**平成30年7月豪雨災害を踏まえた
今後の水害・土砂災害対策の
あり方検討会**

**河川・ダム部会
【野呂川流域】**

平成30年10月24日

第1回 河川・ダム部会 指摘事項の反映

第1回河川・ダム部会提示結果(浸水実績と氾濫解析結果)

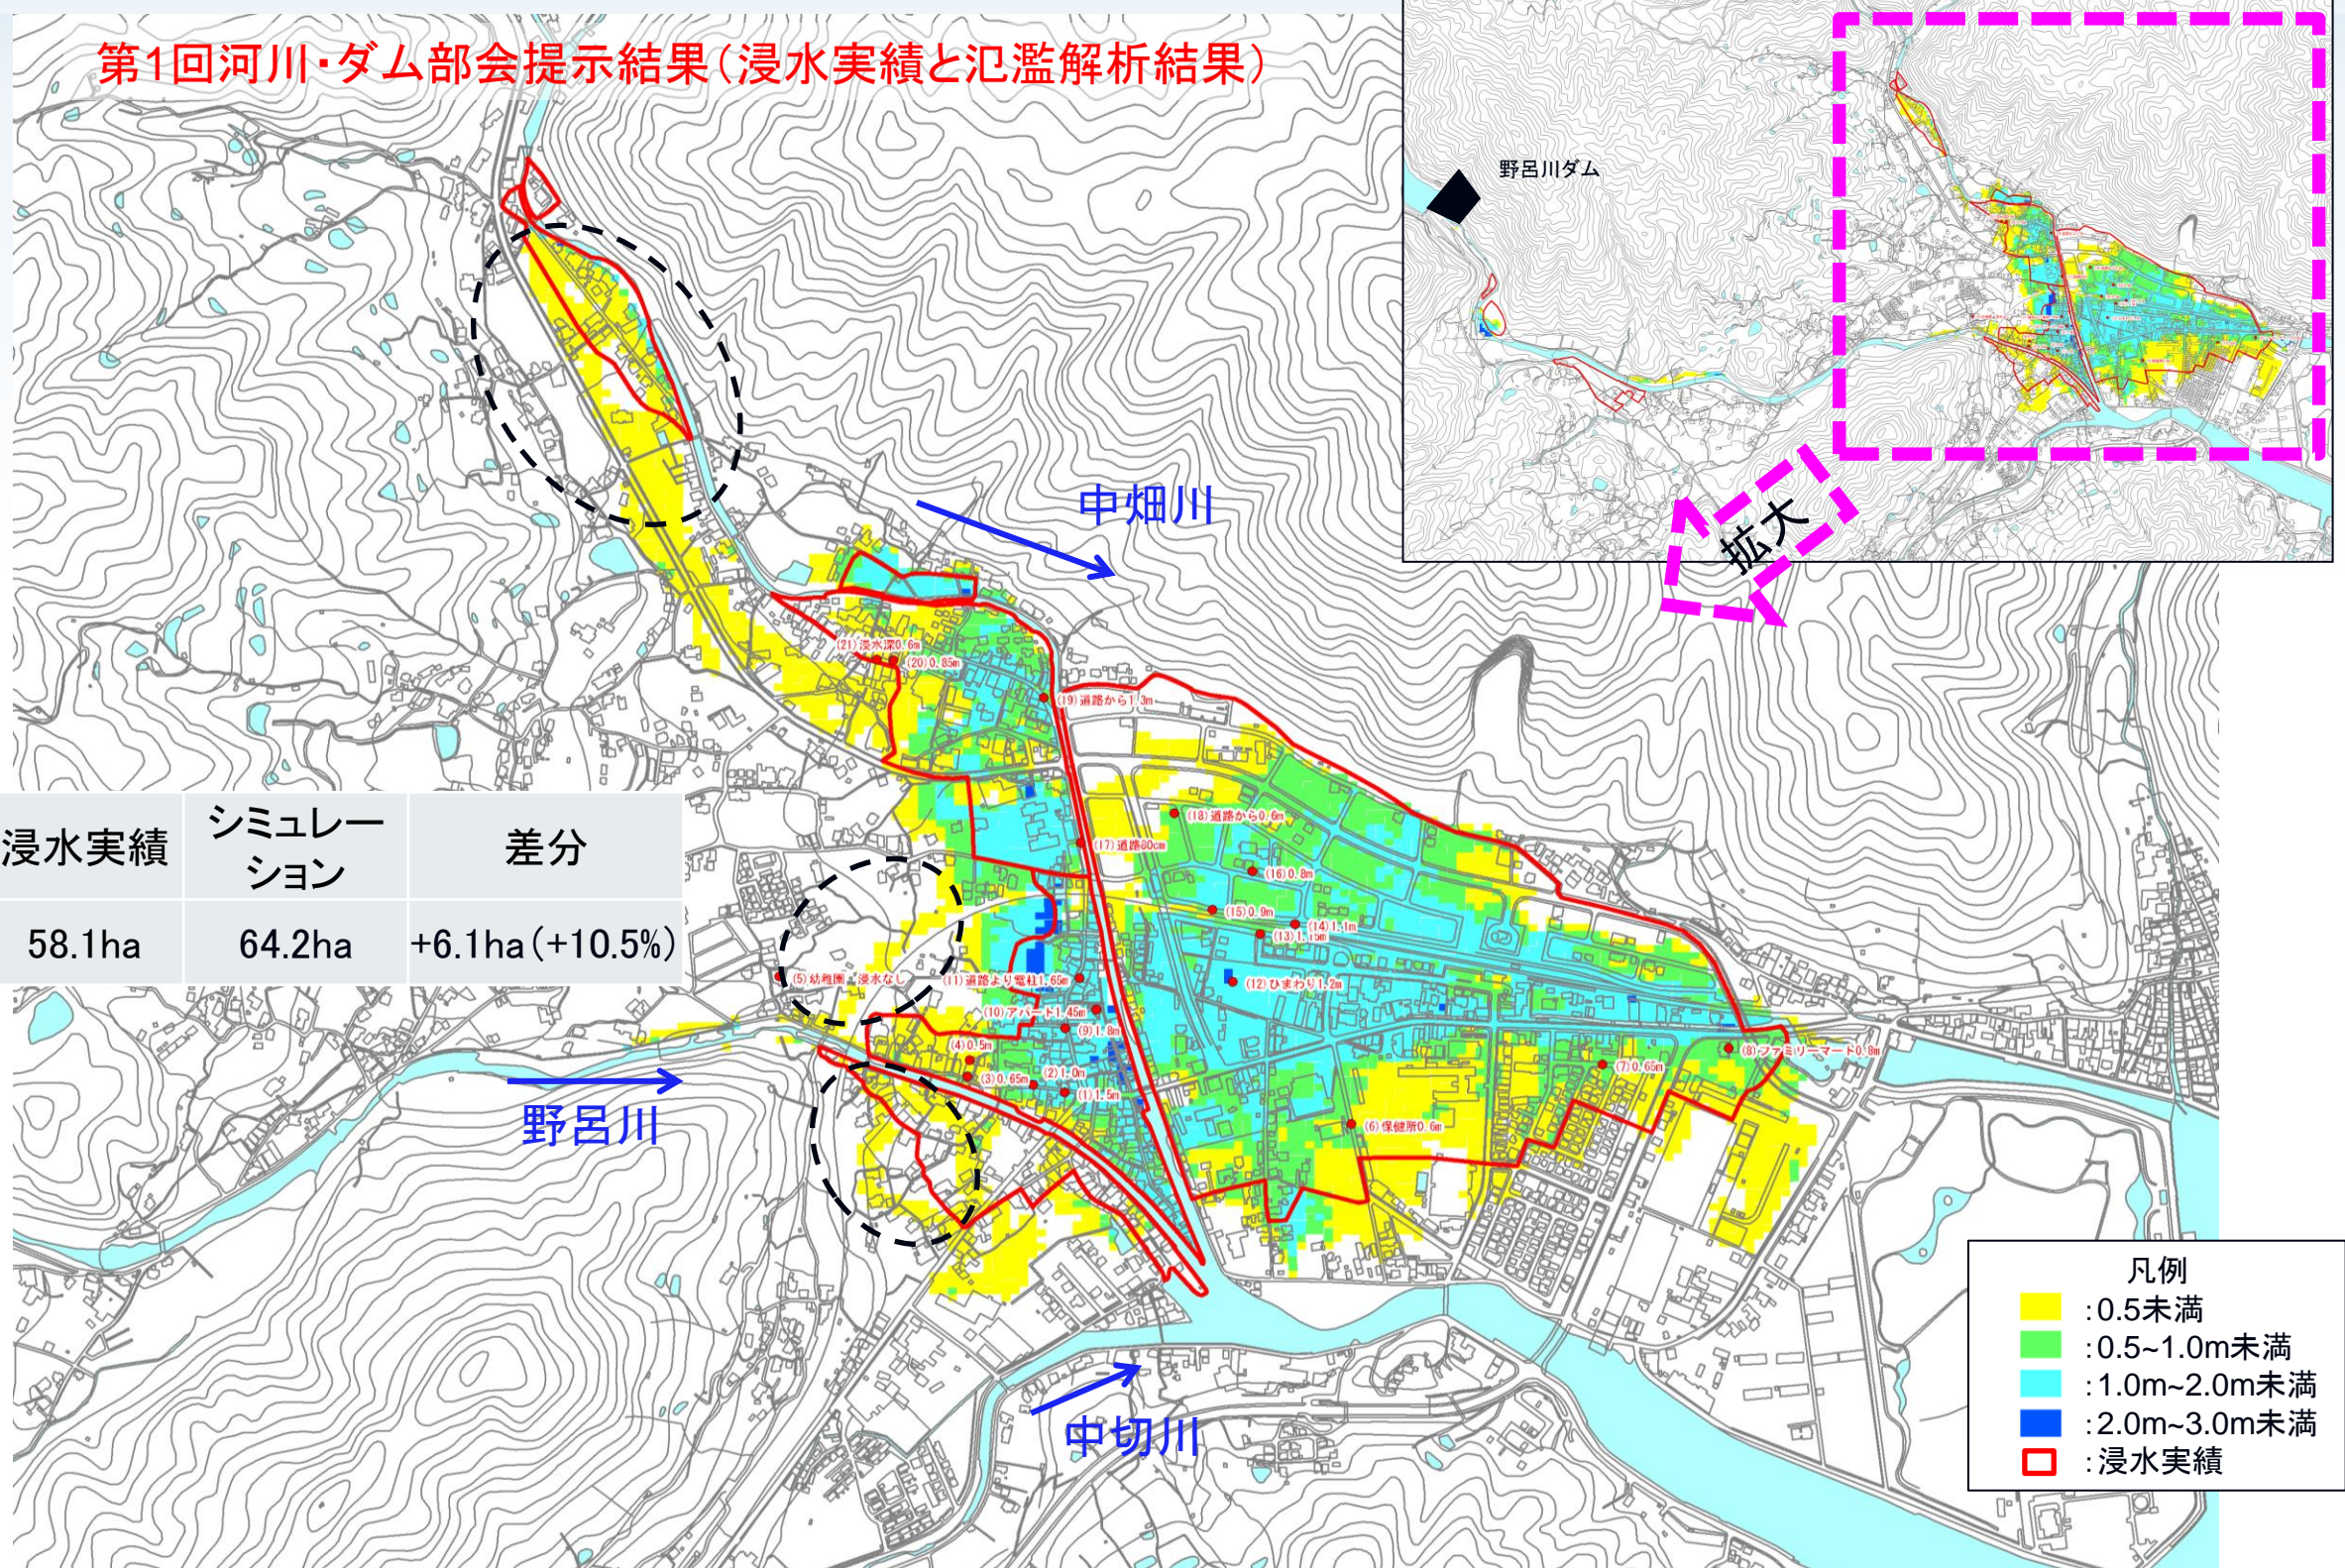
・浸水実績と計算結果(再現計算)に乖離があるため、実現象をさらに捉えられるモデルとすること。(指摘事項)
 ⇒浸水実績と氾濫解析結果と乖離がある箇所について、現地調査を実施し、ブロック塀等を含めた段差の確認を実施する。

(4) ケース④ダムがないと仮定した場合の設定

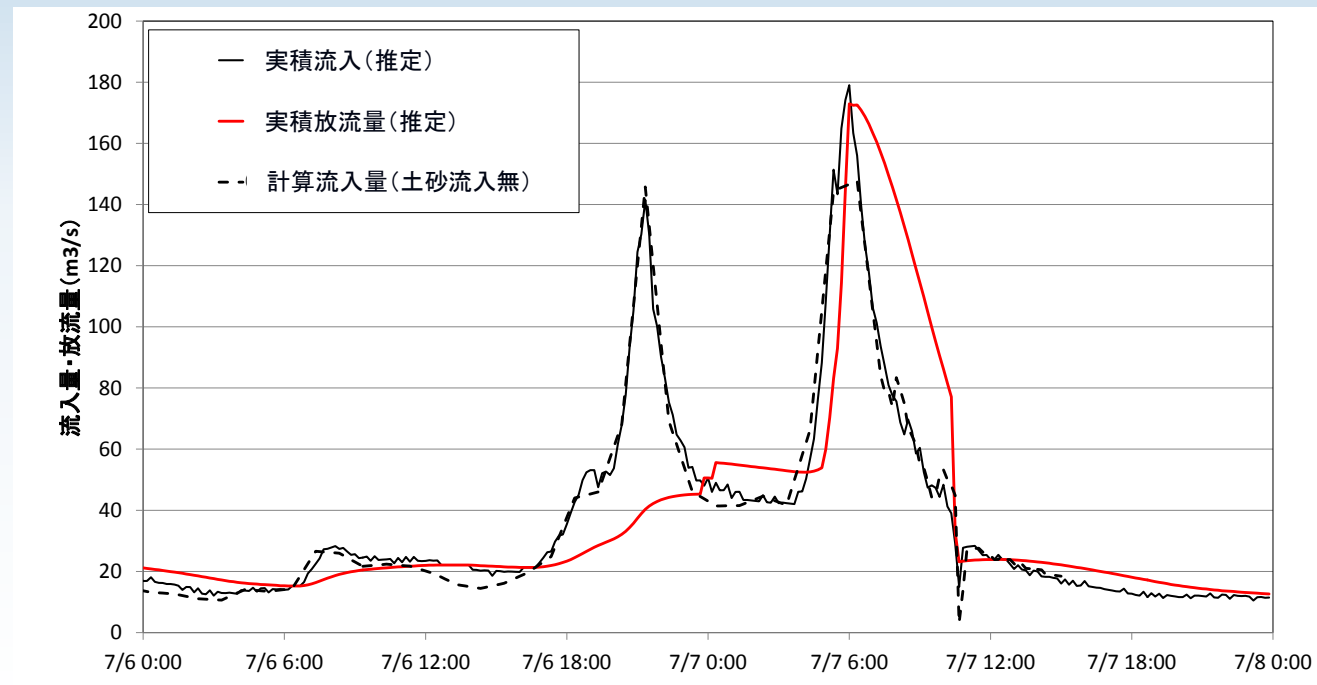
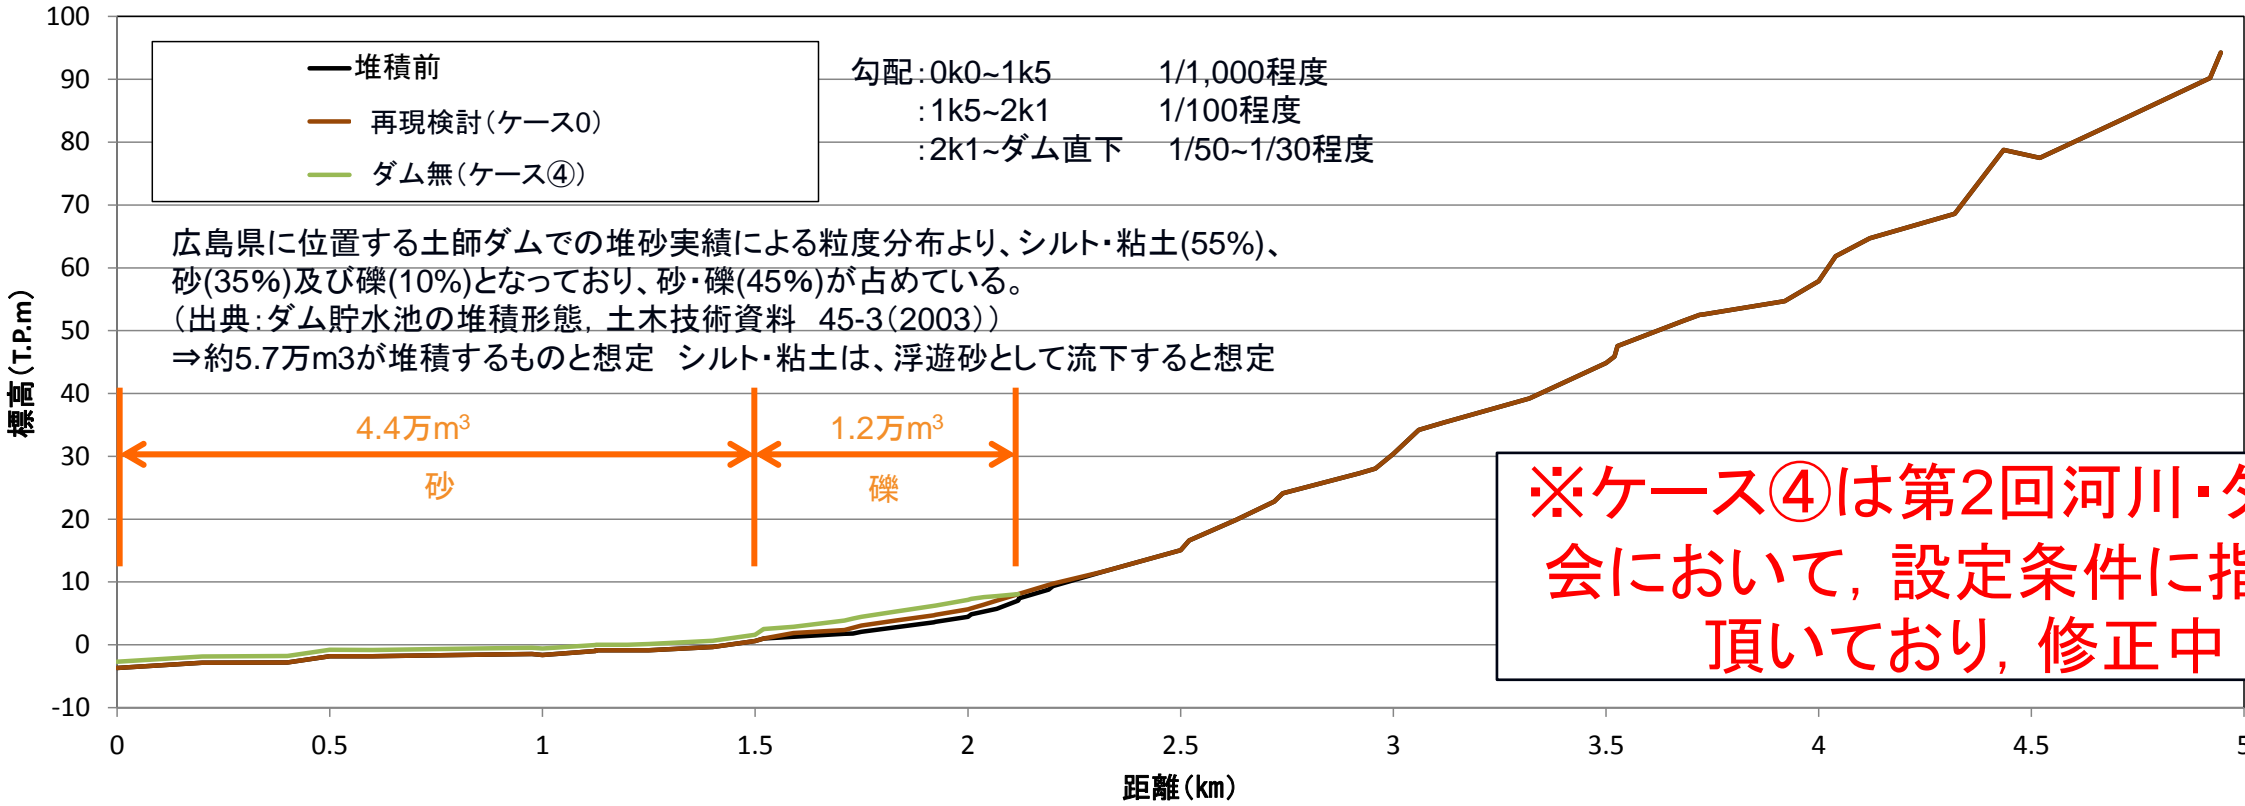
※ケース④は第2回河川・ダム部会において、設定条件に指摘を頂いており、修正中

(4) 各検証ケースの検証結果(ケース④ ダムの効果)

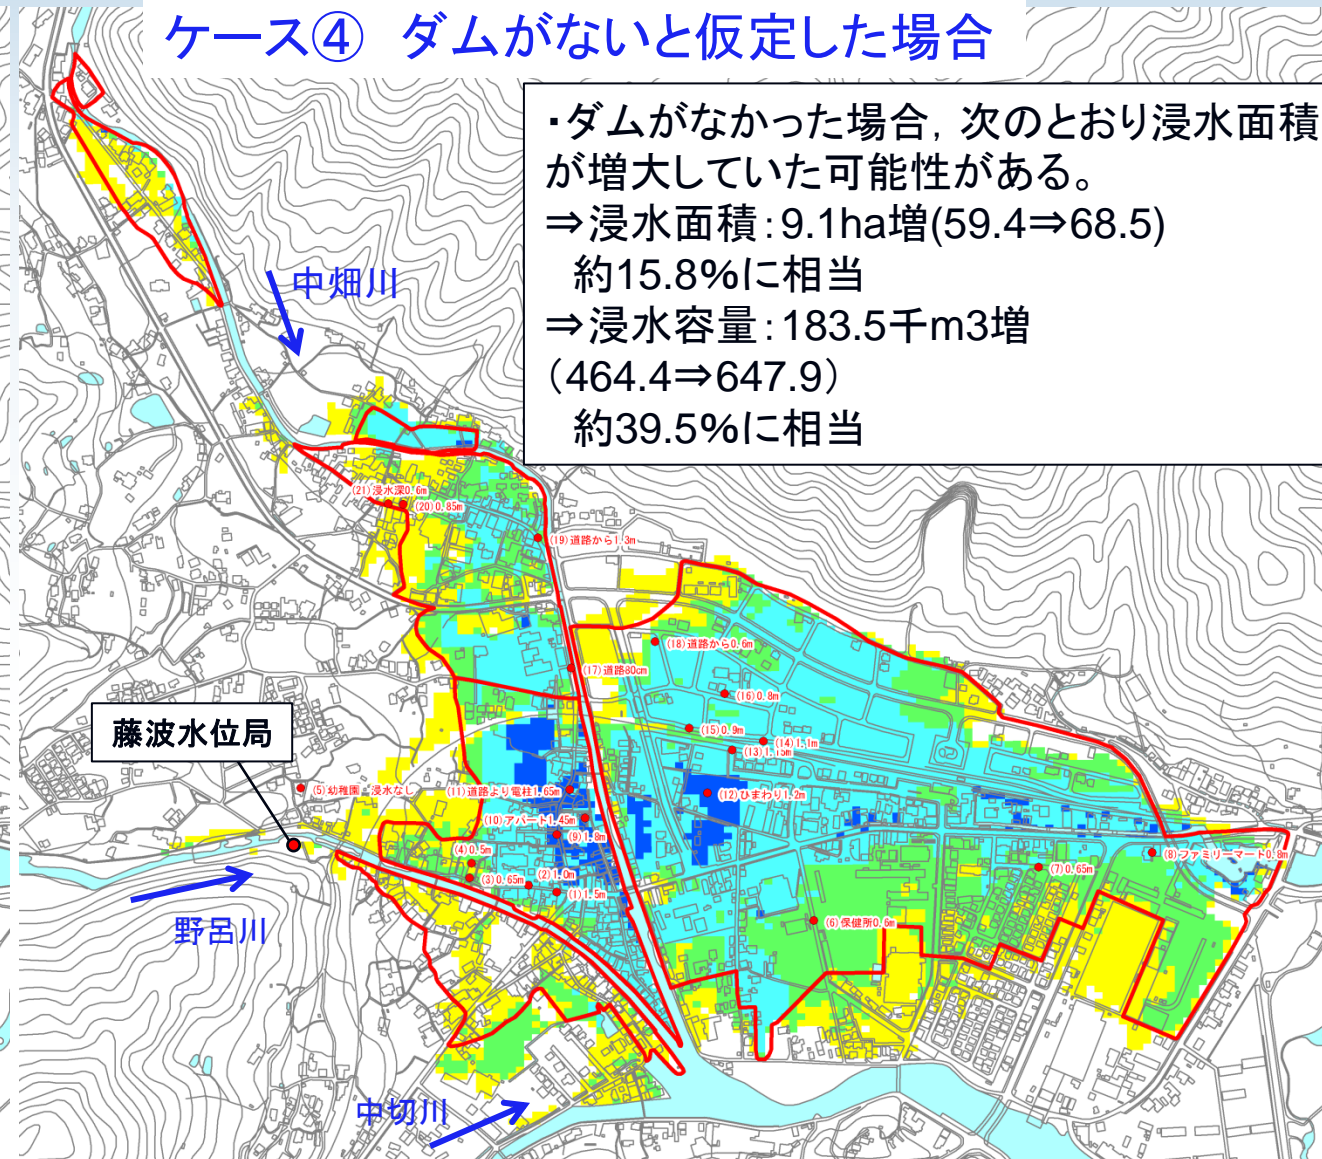
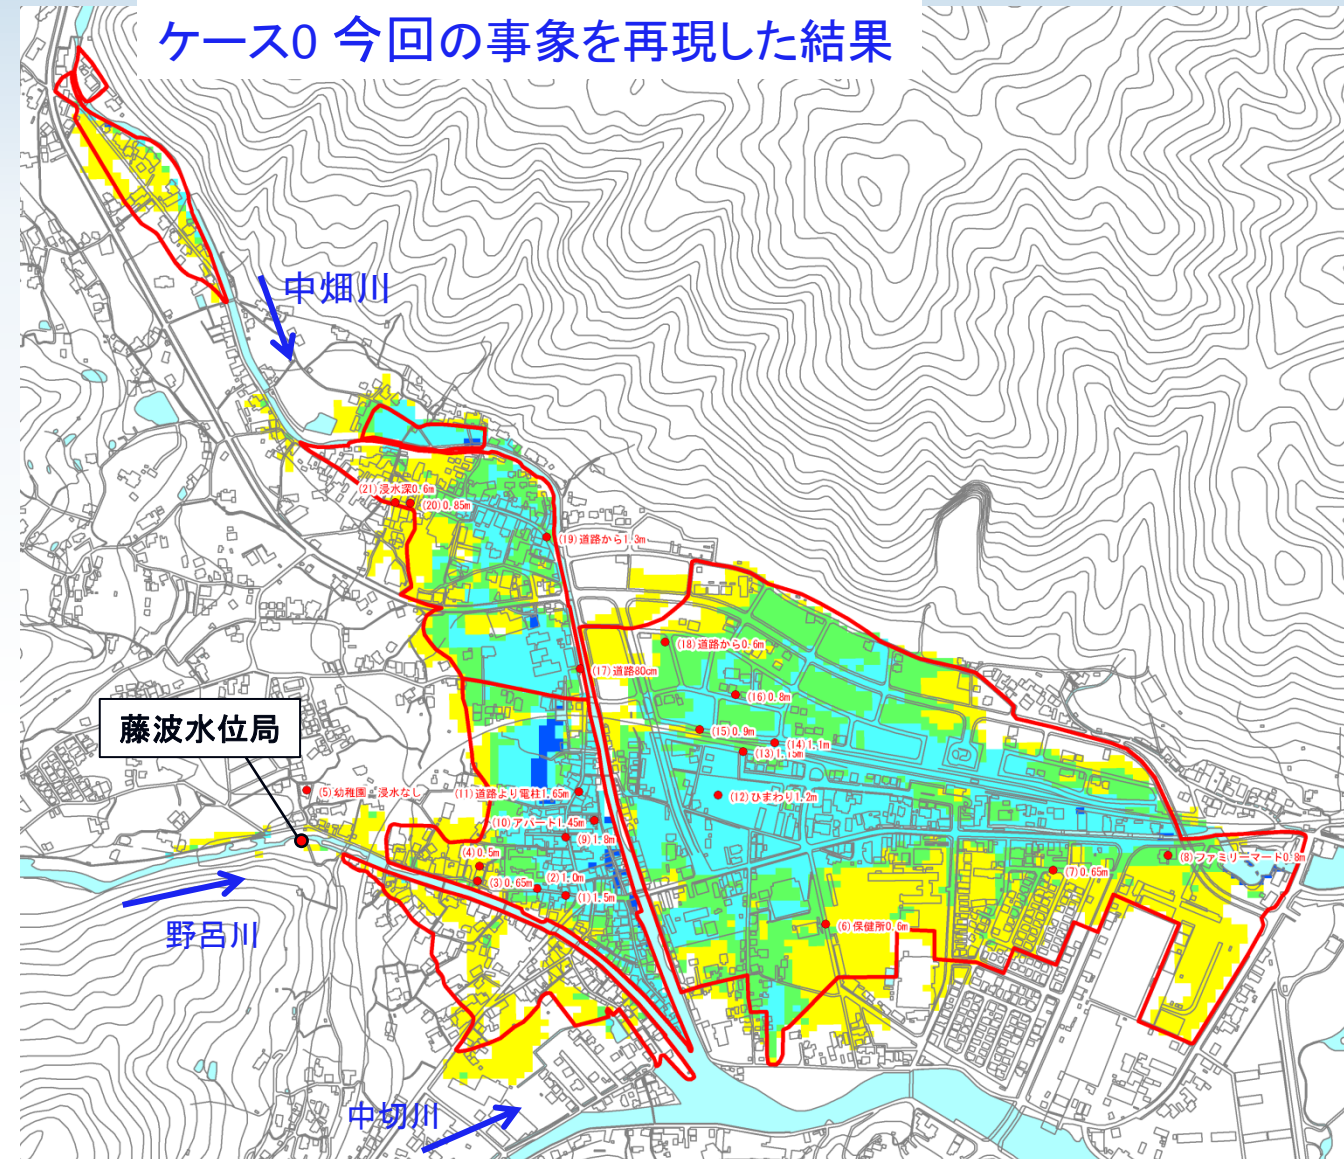
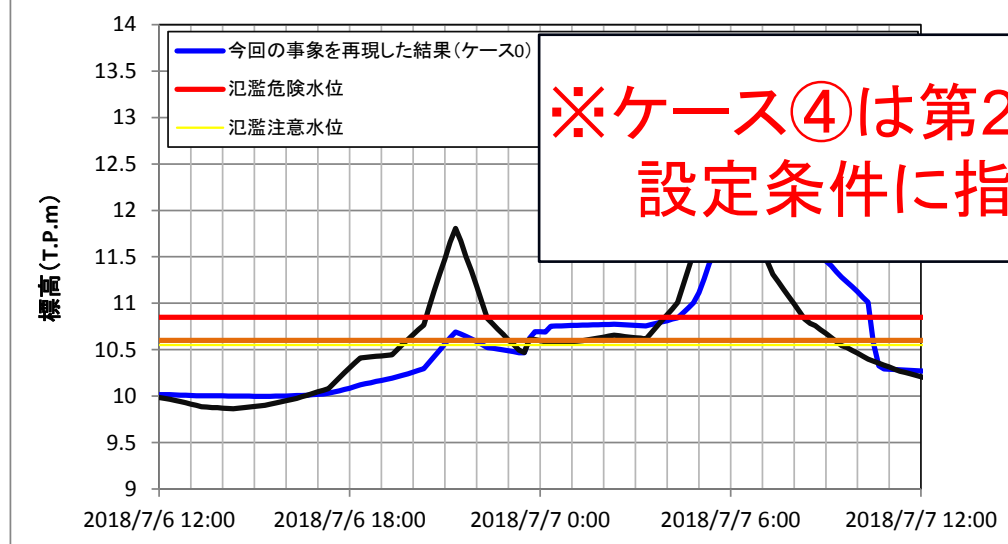
※ケース④は第2回河川・ダム部会において、設定条件に指摘を頂いており、修正中
